改善箇所説明図

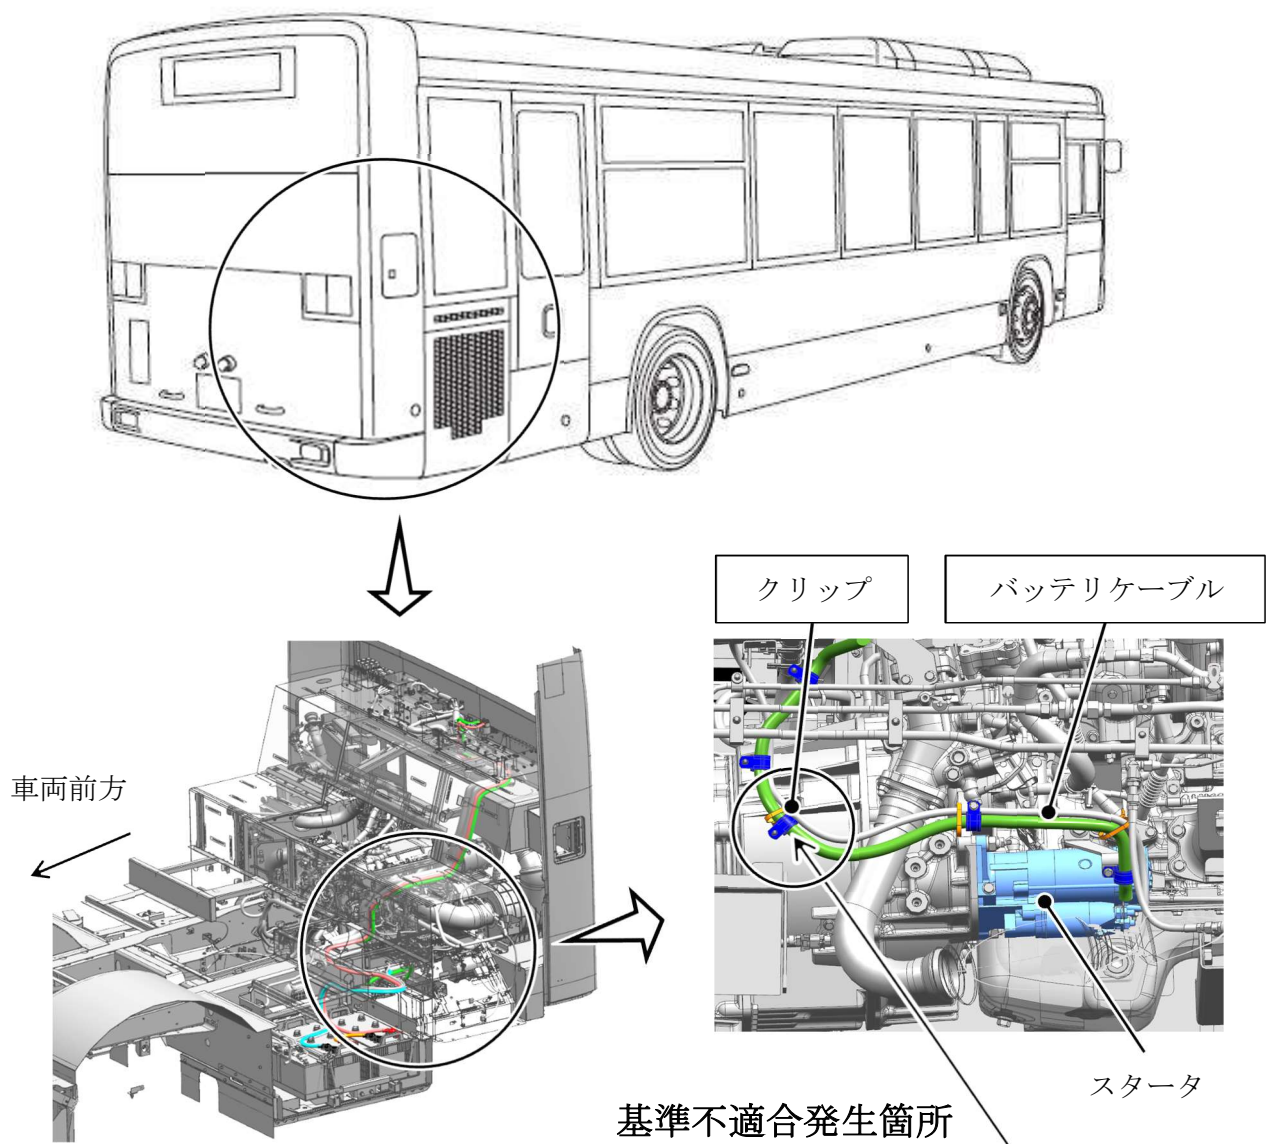
令和4年6月2日付け届出番号「5157」リコール作業において、バッテリーケーブル点検・交換作業要領書の記載が不適切なため、当該ケーブルに異品の固定クリップが取り付けられている。そのため、そのまま使用を続けると、エンジン振動により当該ケーブルの被覆が摩耗、素線が露出して短絡し、最悪の場合、エンジン始動ができなくなるおそれがある。

全車両、固定クリップを正規品に、バッテリーケーブルを新品に交換する。

識別：運転者席左側ドア開口部のシリアルナンバープレートの下左に白色ペイントを塗布する。
